桃園市政府水務局

會勘紀錄

壹、會勘案由：為本局辦理「楊梅區老坑溪幹線排水綠廊環境改善工程」里長會勘及工程督導。

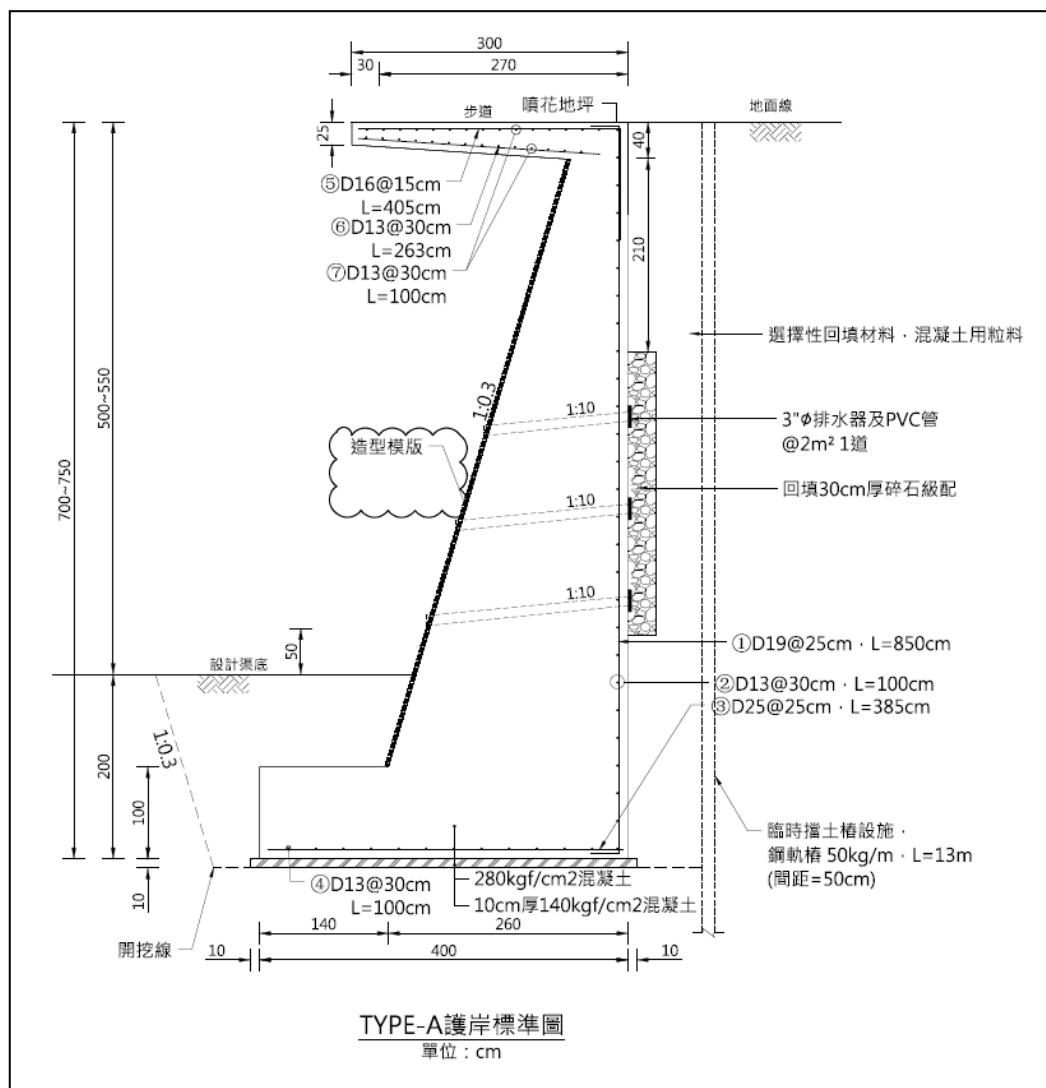
二、工區里程 0K+815(靠近中山北路老坑溪橋入口處)，里民建議公私有土地請隔絕，避免不肖人士透過公共設施入侵民眾私有土地，入口處除放置解說牌及指示牌外，請設計單位研議新增阻隔設施並兼具美觀效果。經查本案景觀公園內格柵數量共計 62 公尺，請設計單位研議，依既有格柵工項追加數量

作為阻隔設施，以不超過百分之 30 為原則辦理設計，倘經設計單位判斷該工項數量仍有不足，再函請主辦機關召開會議研商。
